## 東海第二発電所

### 耐震設計の基本方針について

〔 審査会合時の指摘事項に対する回答 〕

平成29年10月13日

# 原子炉建屋屋根トラスの概要

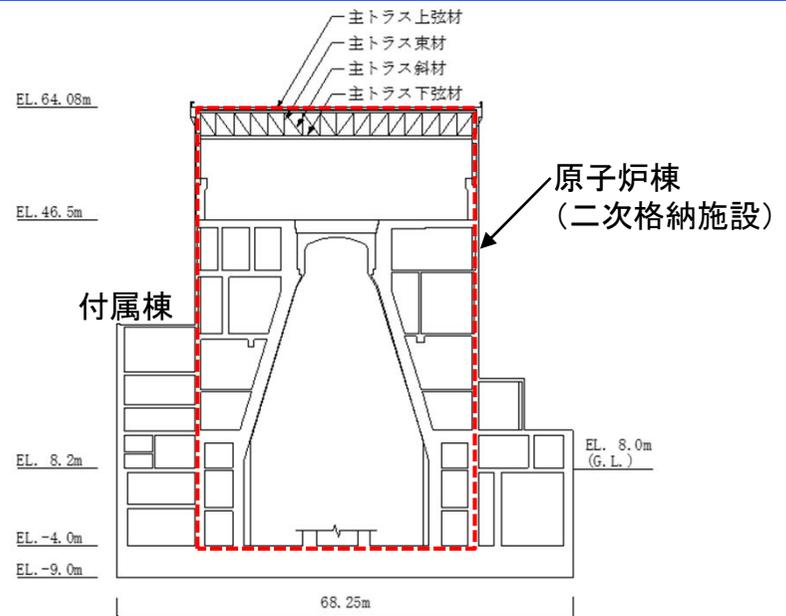
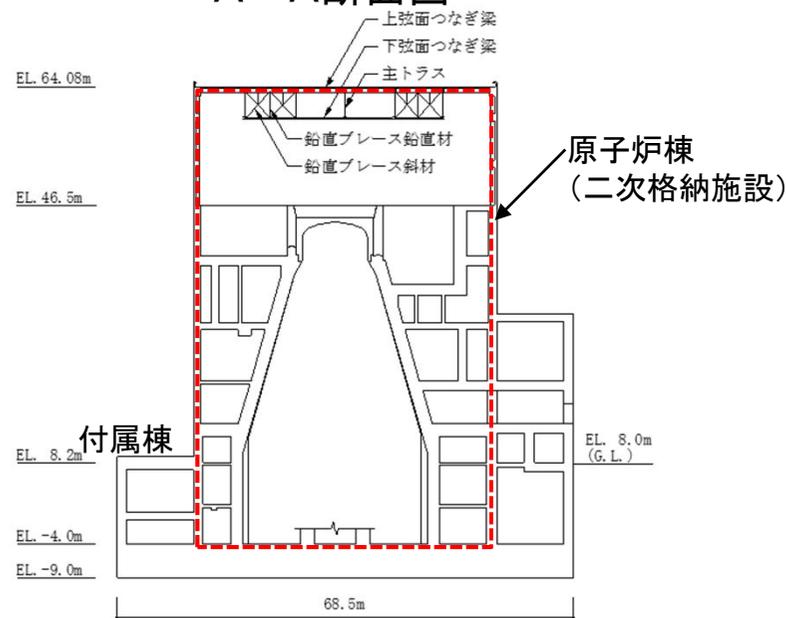
屋根トラスと原子炉建屋全体の設計方針を整理して示すこと。

二次格納施設である原子炉棟は耐震重要度分類Sクラスであり、弾性設計用地震動 $S_d$ による地震力又はSクラスに適用される静的地震力いずれか大きい方の地震力に対しておおむね弾性状態に留まる範囲で耐えられる設計とする。また、基準地震動 $S_s$ に対しては、安全機能が保持できるように設計する。

付属棟は耐震重要度分類Sクラスの設備の間接支持構造物であり、基準地震動 $S_s$ に対して、安全機能が保持できるように設計する。

屋根トラスは、二次格納施設である原子炉棟の屋根を構成していることを踏まえ、気密バウンダリである屋根スラブに過大な変形を生じさせないよう余裕を持たせた設計とすることとし、弾性範囲内、すなわち終局強度を上限とし塑性化させないことを確認する。

気水分離器及びスタンドパイプ概要図

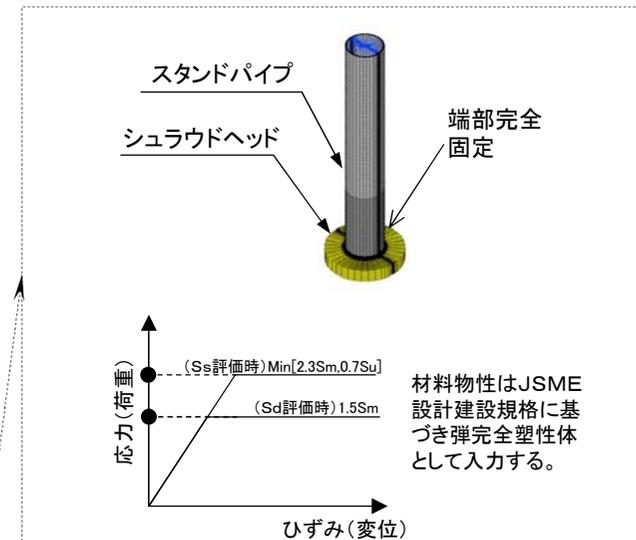
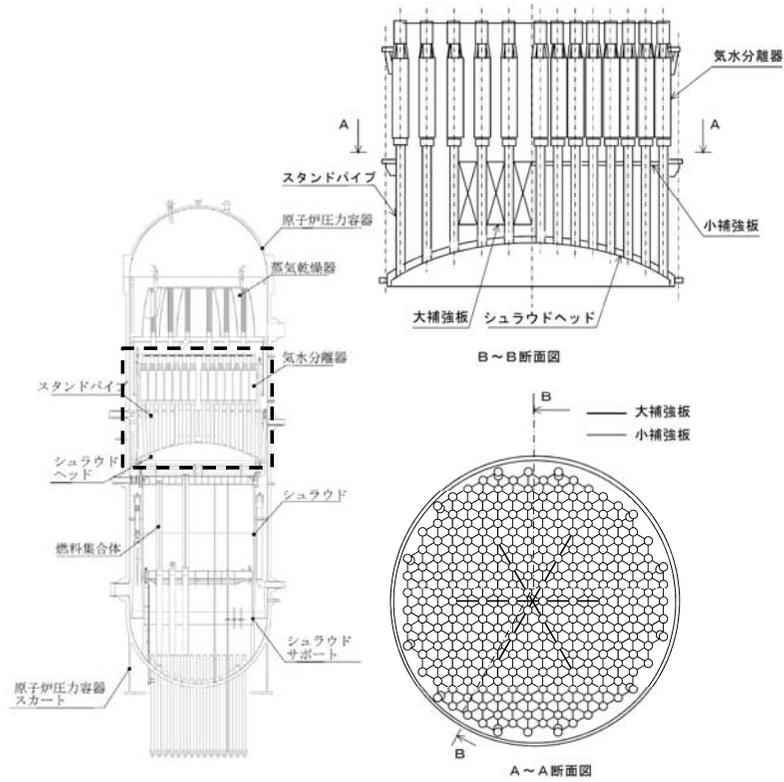
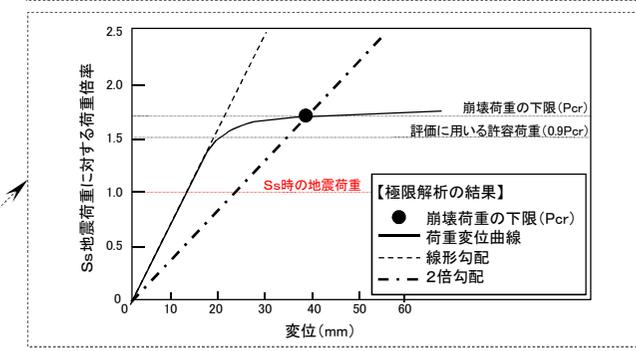
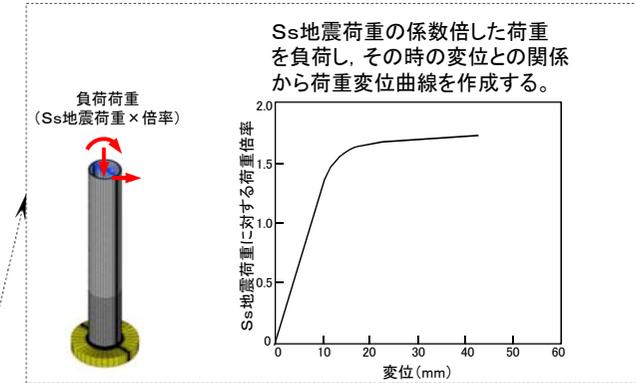
極限解析について炉心支持構造物への適用規格を炉内構造物に準用する考え方、妥当性を示すこと。また適用性を補足する試験についての位置付け、方法等の詳細を示すこと。

- ◇ 炉内構造物である気水分離器及びスタンドパイプの耐震評価は、JEAG4601及びJSME設計・建設規格に定められた極限解析による評価を適用する。また極限解析は、PWRの炉内構造物での適用実績がある手法である。
- ◇ 今回工認における極限解析の適用に際して炉心支持構造物の規定を準用することになるため、極限解析の具体的な評価手法が規定されたJSME設計・建設規格の炉心支持構造物の要求事項を満足することを確認した。ただし設計に対する要求(CSS-3000)については、当該設備に対する地震時以外の応力として圧力、熱応力等であり、有意になるものでないため、当該規定を満足するものと考えますが、今後詳細設計段階で要求を満足することを確認する。

- ◇ 極限解析は規格基準に定められた手法であるが、先行プラントにおける極限解析の適用実績が少ないことを踏まえて、極限解析の結果が保守性を有することを補足的に確認する観点で試験を行う。
- ◇ 極限解析の保守性の確認は、試験にて得られる限界荷重が極限解析にて得られる崩壊荷重の下限( $P_{cr}$ )よりも大きいことを確認することで行う。
- ◇ 極限解析の実施手順を示す。極限解析は、3次元FEMモデルに、 $S_s$ 地震時の荷重を係数倍した荷重として負荷し、その時の変位との関係(荷重変位曲線)により崩壊荷重の下限( $P_{cr}$ )を算定する手法である。また $S_s$ 地震に対する評価は、許容荷重( $0.9P_{cr}$ )と $S_s$ 地震時の荷重とを比較することにより行う。
- ◇ 許容荷重( $0.9P_{cr}$ )は、 $S_s$ 地震荷重に対する荷重倍率1以上であり耐震性を有している。

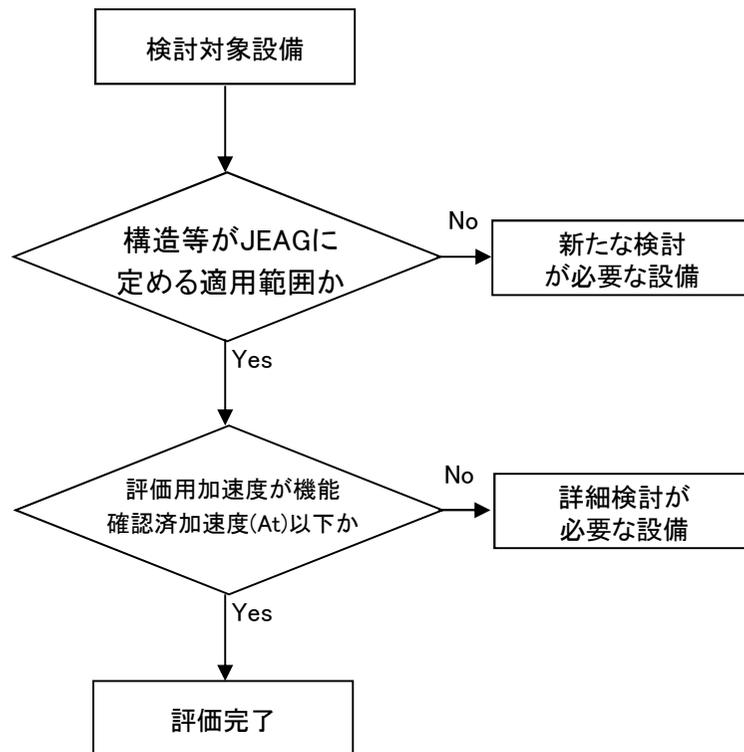
動的機能維持評価で、JEAG4601適用外設備、機能確認済み加速度を超えるものについて、至近の先行審査を踏まえて耐特委まで遡った検討をすること。

実用発電用原子炉及びその附属施設の技術基準に関する規則の解釈等における動的機能保持に関する評価に係る一部改正案(以下「技術基準規則解釈等の改正案」という)及び至近の先行審査を踏まえて、動的機能維持評価の検討方針を整理した。

「新たな検討が必要な設備」及び「詳細検討が必要な設備」については、耐特委等の公知化された検討を参考として機能維持評価を行う方針とする。

配管系に設置される弁の機能維持評価に用いる応答加速度の算出は、JEAG4601の評価手法に対して一定の裕度を考慮するとともに、**スペクトルモーダル解析を用いる場合には高周波数領域まで考慮した解析を行う方針とする。**

格納容器バウンダリの荷重の組合せ(イメージ)

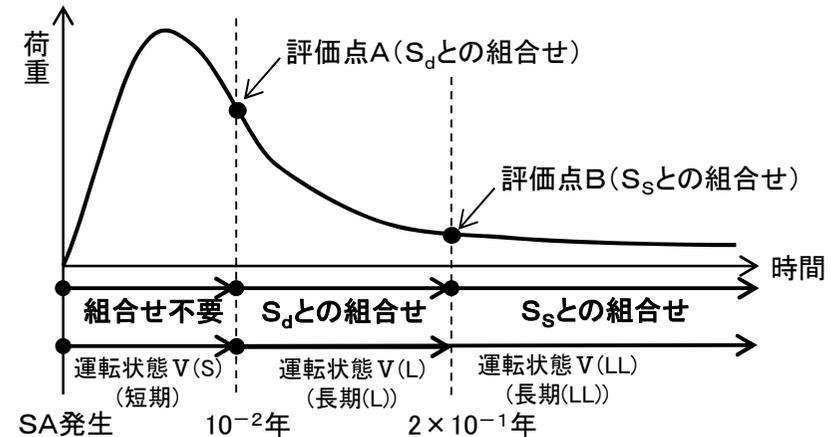
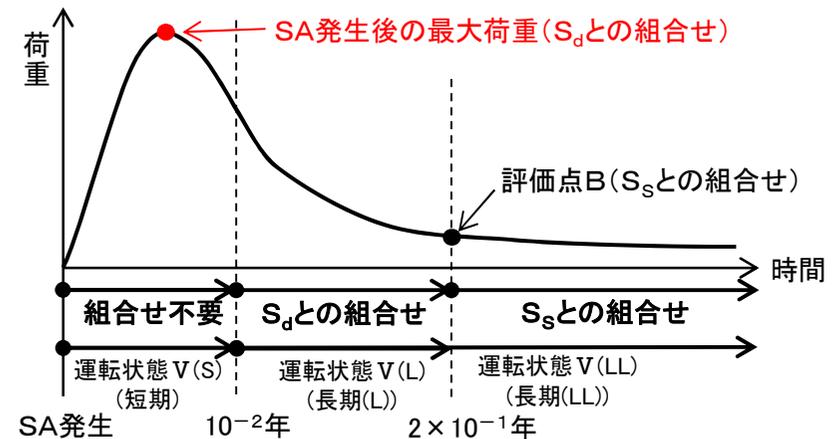
格納容器バウンダリにおける地震とSA荷重の組合せにおいて、 $S_d$ 時に最高圧力、最高温度を組み合わせる考え方について整理すること。

SA荷重と地震荷重の組合せについては、 $S_o$ と運転状態V(L)の荷重、 $S_g$ と運転状態V(LL)の荷重の組合せを行うことを基本的な考え方としているが、格納容器バウンダリは、SA発生時における最終障壁となることから、保守的に $S_o$ とSA発生後の最高圧力と最高温度を組み合わせることとしている。

格納容器バウンダリはSA発生時における最終障壁となることから、その重要性を考慮し、バウンダリの $S_d$ と組み合わせる荷重は、保守的にSA発生後の最大荷重(最高圧力, 最高温度)とすることとした。

クレーン本体の落下防止対策

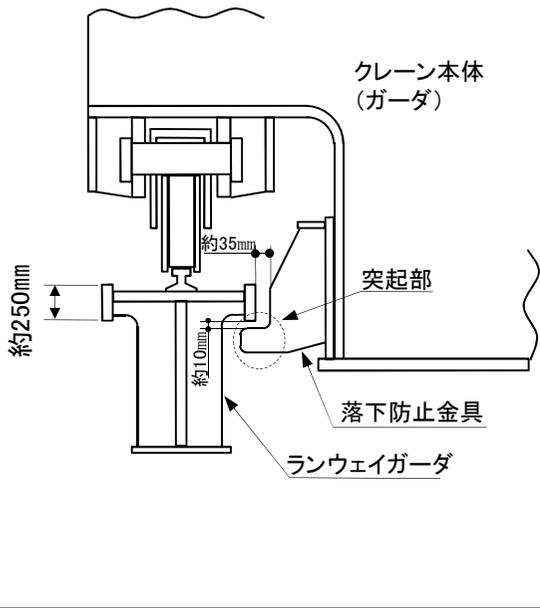
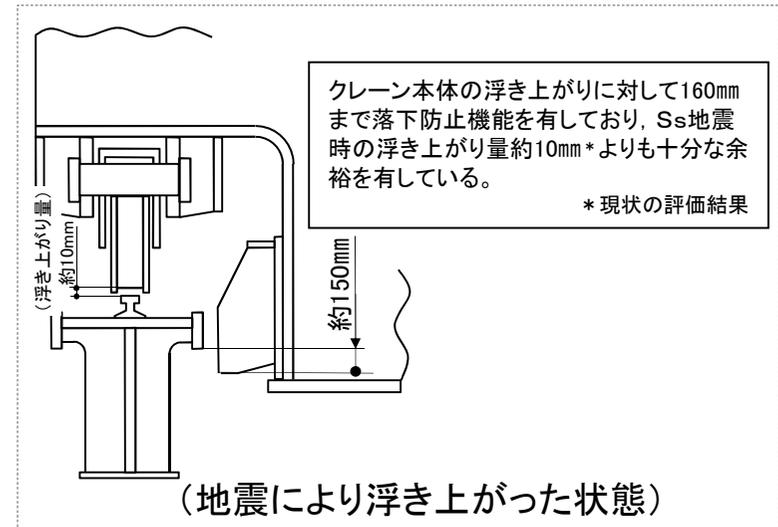
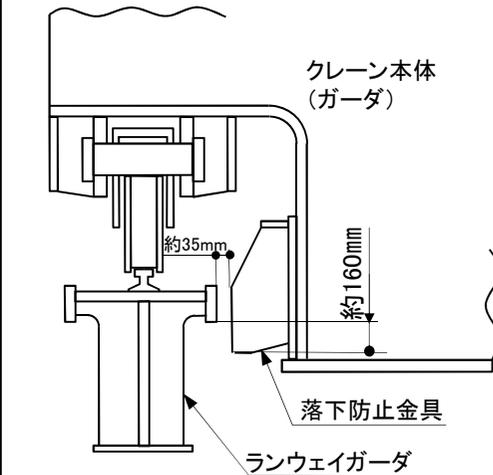
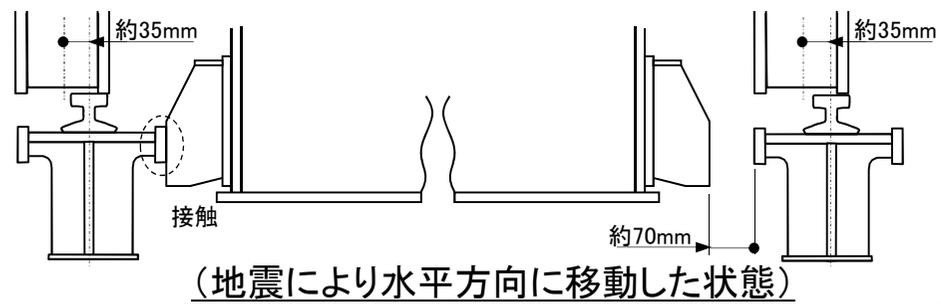
原子炉建屋クレーンにおけるクレーン本体の落下防止対策について説明すること。

改造前は、クレーン本体の浮き上がり防止を考慮する観点から落下防止金具の突起部がランウェイガーダの下部まで突き出す構造としていた。今回工認では鉛直地震の動的な取扱いを考慮した地震応答解析を実施することになるため、クレーンの浮き上がりにより、落下防止金具とランウェイガーダとが衝突した場合、衝突箇所に過大な曲げ荷重が生じることになり、落下防止金具の突起部が損傷し落下する可能性、またランウェイガーダ構造部材が破損に至る可能性がある。

このため落下防止金具の構造変更を行い、落下防止金具とランウェイガーダとの関係から落下防止機能を有する長さが、クレーン本体の浮き上がり量に対して、余裕を有していることでクレーン本体の落下防止を図ることとした。

- ・ 今回工認では鉛直地震を動的な影響を考慮するため、地震時にクレーン本体の浮き上がりを考慮した地震応答解析を実施する。改造前の構造においては、落下防止金具の突起部がランウェイガードに衝突する可能性があり、この衝突により過大な曲げ荷重が発生し落下防止金具の突起部が損傷し落下する可能性があること、またランウェイガード構造部材が破損に至る可能性がある。
- ・ これより落下防止金具の突起部を撤去した構造に変更し、地震時における落下防止金具とランウェイガードとの関係からクレーン本体の浮き上がり量に対して余裕を有する観点で落下防止を図る。

改造後寸法において落下防止金具とランウェイガードとの通常使用時の間隙は、約35mmとしている。地震時においてクレーン本体が移動した場合においても、クレーン本体の車輪はレール上から落下しない。

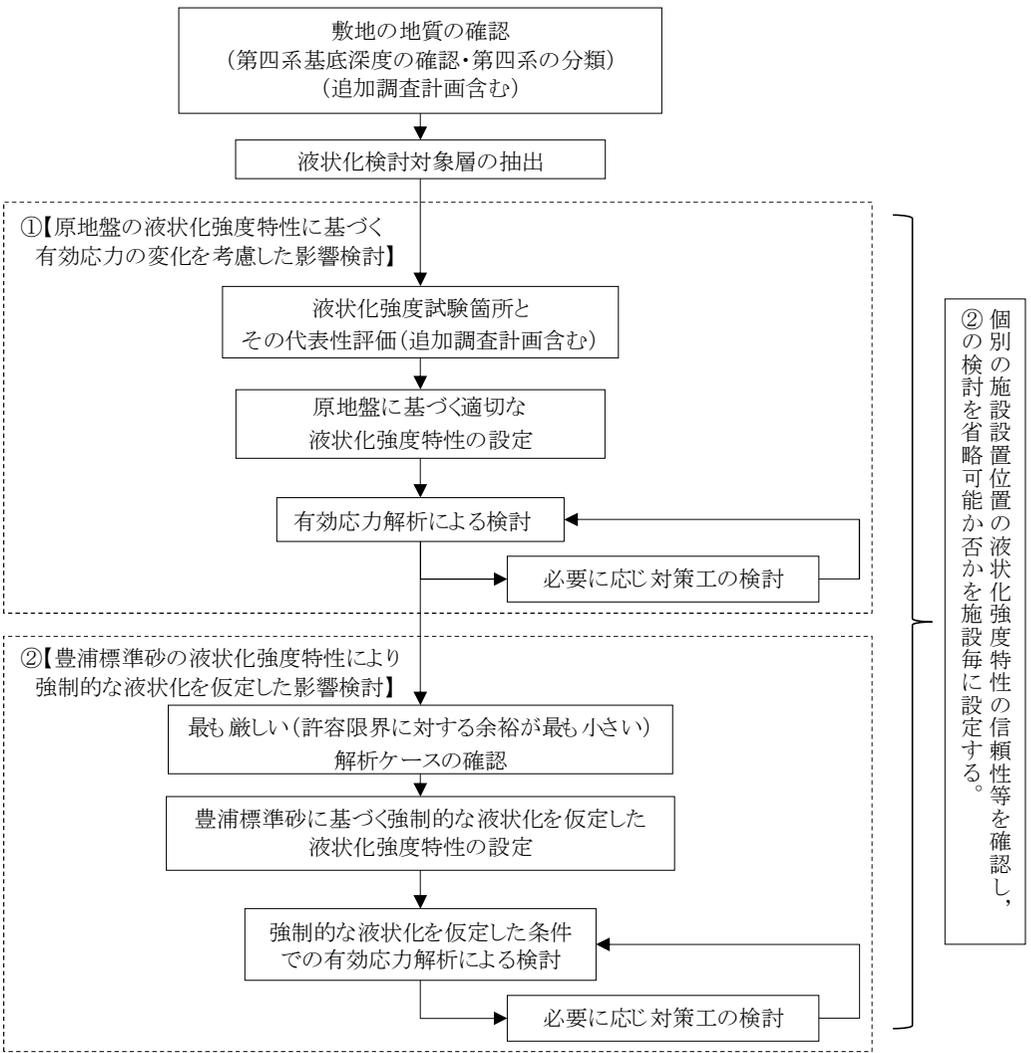
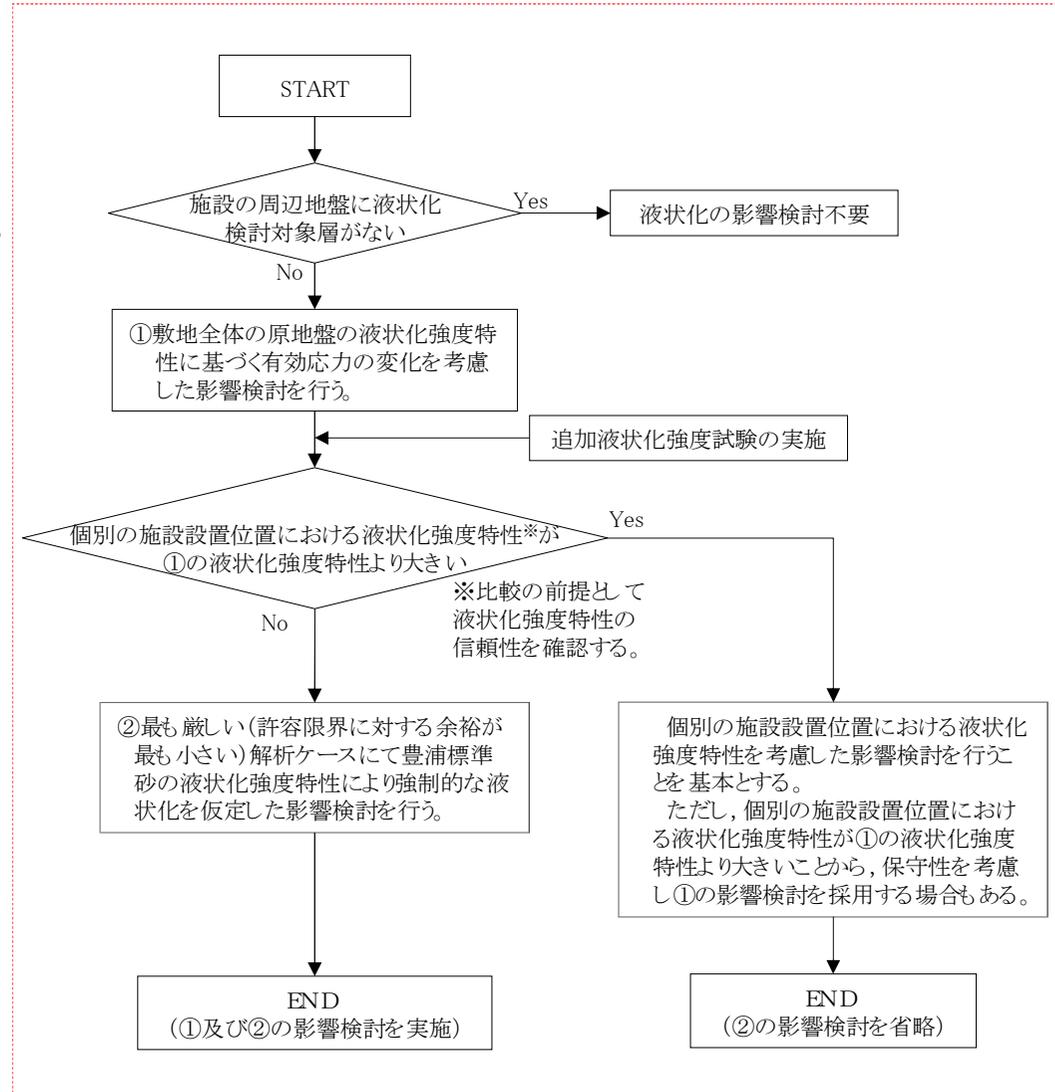
最も厳しい(許容限界に対する裕度が最も小さい)解析ケースにて豊浦標準砂の液状化強度特性により強制的な液状化を仮定した影響検討(②)を省略する場合の内容について記載すること。

- 指摘事項を踏まえ、記載の適正化を図った。
  - 個別の施設設置位置の液状化強度特性について、信頼性を確認した上で、①の液状化強度特性より大きいかの確認を行う。
  - 個別の施設設置位置の液状化強度特性が①の液状化強度特性より大きいことの確認ができない場合は、豊浦標準砂に基づく液状化強度特性により強制的な液状化を仮定した影響検討を追加で行う(②)。
  - 個別の施設設置位置の液状化強度が①の液状化強度特性より大きいことを確認できた場合は、個別の施設設置位置における液状化強度特性を考慮した影響検討を行うことを基本とする。  
ただし、保守性を考慮し①の影響検討を採用する場合もある。

- 施設の詳細設計において、その周辺地盤に液状化検討対象層が存在しない場合は、液状化の影響検討は不要とする。
- 上記に該当しない施設について、基準地震動 $S_g$ に対して、敷地全体の原地盤に基づく液状化強度特性を用いた有効応力解析による影響検討を行う(①)
- 個別の施設設置位置の液状化強度特性について、信頼性を確認した上で、①の液状化強度特性より大きいかの確認を行う。
- 個別の施設設置位置の液状化強度特性が①の液状化強度特性より大きいことの確認ができない場合は、①の検討において最も厳しい(許容限界に対する余裕が最も小さい)解析ケースに対して、豊浦標準砂に基づく液状化強度特性により強制的な液状化を仮定した影響検討を追加で行う(②)。
- 個別の施設設置位置の液状化強度が①の液状化強度特性より大きいことの確認ができた場合は、個別の施設設置位置における液状化強度特性を考慮した影響検討を行うことを基本とする。  
ただし、保守性を考慮し①の影響検討を採用する場合もある。

# 液状化強度比の比較検討フロー

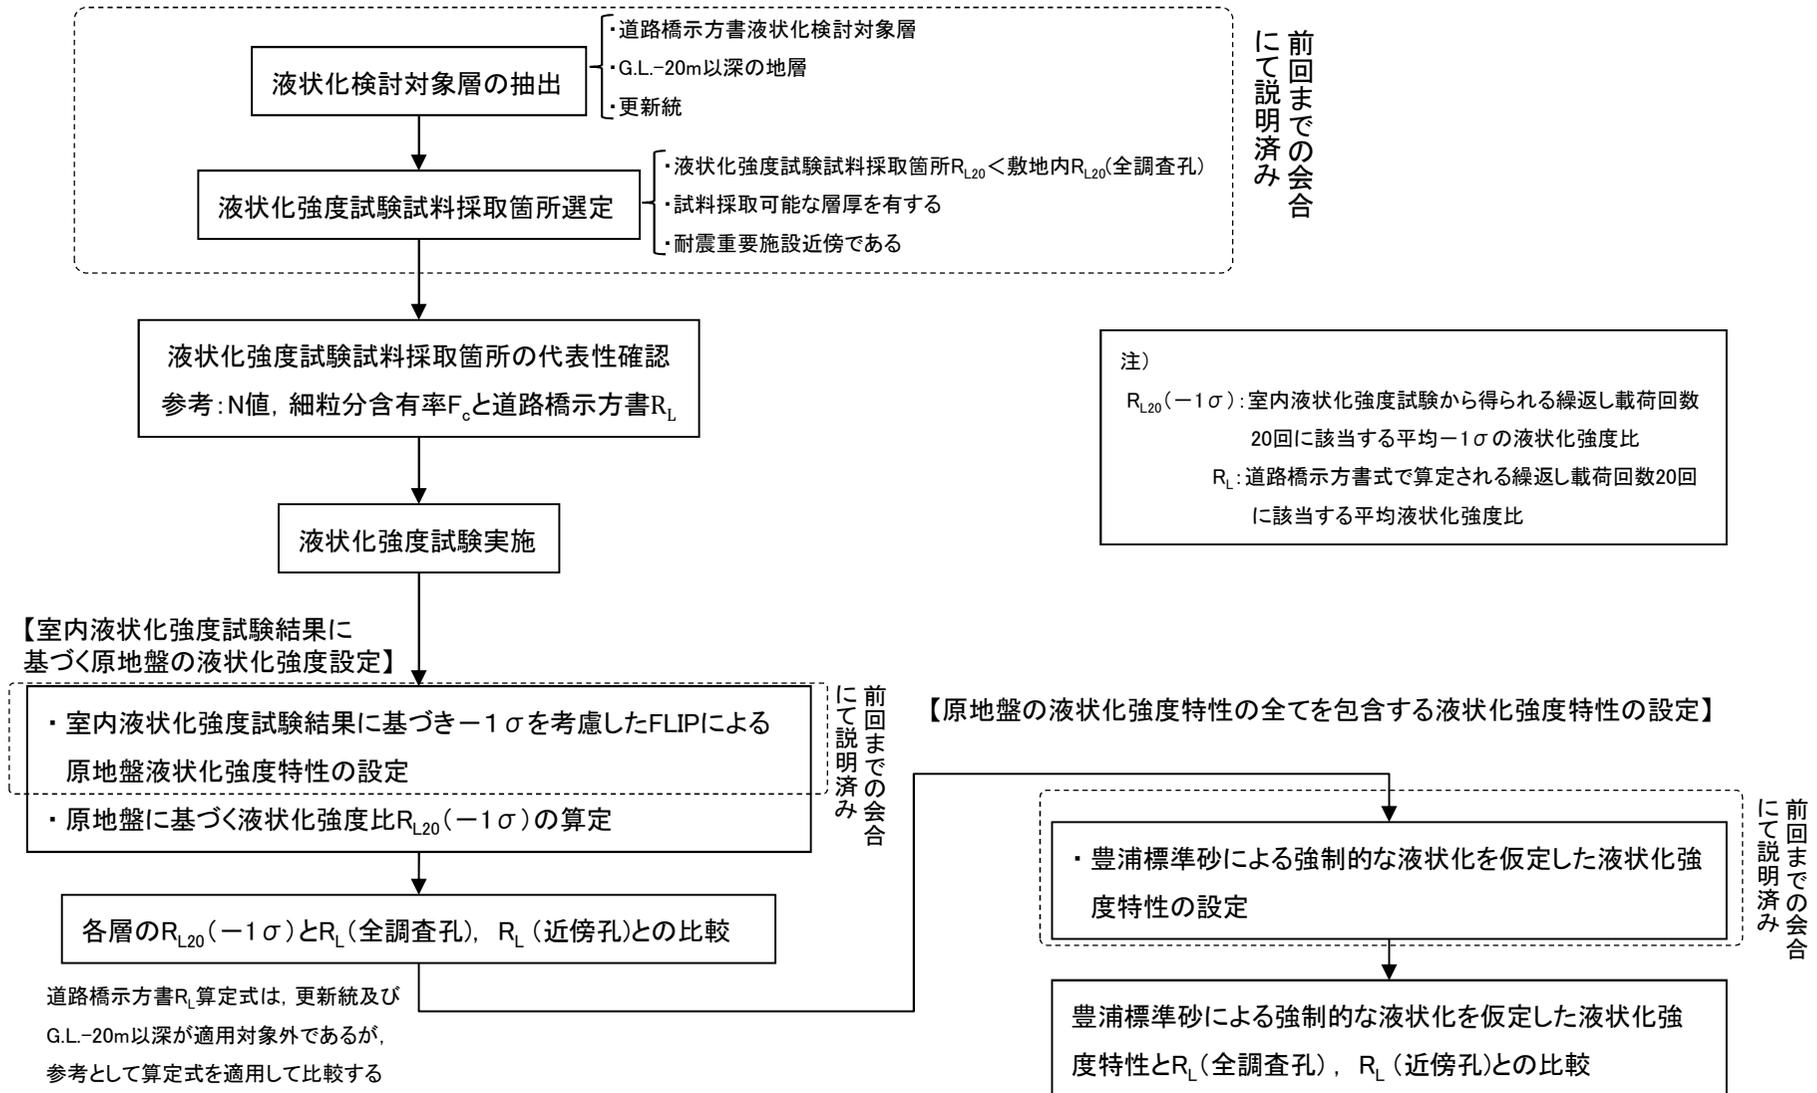
防潮堤の表層地盤は砂層，粘土層，砂礫層等の互層を形成し，液状化の可能性が高い箇所(N値0～10)が敷地内に分布しているため，液状化データの信頼性(代表性，網羅性)の確認が必要である。特に，N値が極端に低い箇所が散見されるが，その位置について平面図，断面図上に示すこと。

各土層の液状化強度試験箇所の代表性に関しては，地層深度や土質を踏まえ標準貫入試験によるデータを分類・整理して提示すること。また，同じ分類でデータにばらつきがある場合には，評価に及ぼす影響を検討すること。

- 各地層の敷地全体の調査孔に比べ平均N値が小さい側にある試料採取箇所の近傍調査孔の道路橋示方書式による液状化強度比 $R_L$ と，有効応力解析に適用している原地盤に基づく液状化強度特性の $R_{L20}$ とを比較し完新統の液状化強度特性が道路橋示方書式による $R_{L20}$ に比べ保守的なものであることを確認した。
- 現在実施中の追加調査を踏まえ，各液状化検討対象層の液状化強度特性について，今後も引き続き検討を進める。
- 今後，当該施設設置位置近傍の調査孔で得られるN値と室内液状化強度試験結果との関係を踏まえ，解析に用いる液状化強度特性が適切であるか再確認していく。
